Informe: EIC-Lanamme-INF-0990-2022

Informe de visita de campo:

### Obras de reforzamiento de los laterales del Río María Aguilar en las inmediaciones de Circunvalación

Figura 1. Comparación de la condición de las obras de reforzamiento de las márgenes del río María Aguilar entre el año 2018 y 2022.

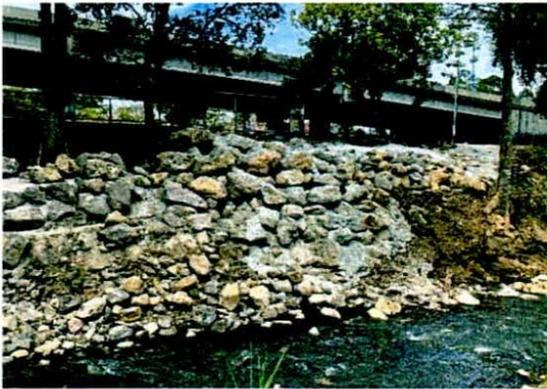
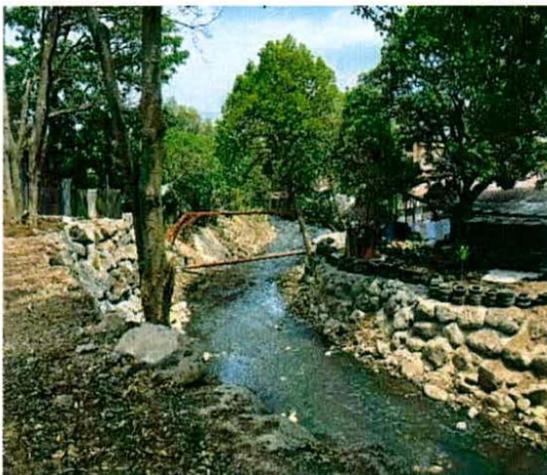
Inicialmente, tal y como se observa en la Figura 1, se puede confirmar que la solución utilizada en el reforzamiento de las márgenes del río corresponde a la colocación de rocas de gran tamaño y concreto en una longitud aproximada de 200 metros desde el puente sobre el río María Aguilar y que permite la intersección de la ruta 209 y la ruta 39.

De esta manera, se puede decir que la solución adoptada corresponde a lo que el CR-2010 y MCV-2015 denominan escolleras, específicamente, lo que corresponde al tipo de "Enrocado con mortero". Además, al verificar el estado actual de las obras de reforzamiento, se puede notar una falta de mantenimiento y deterioros importantes en las obras de enrocado entre el año 2018 (Figura 1 a, c, e y g) y el 2022 (Figura 1 b, d, f y h), donde se aprecia el crecimiento de vegetación y la pérdida del material de pega utilizado entre los vacíos de las rocas.
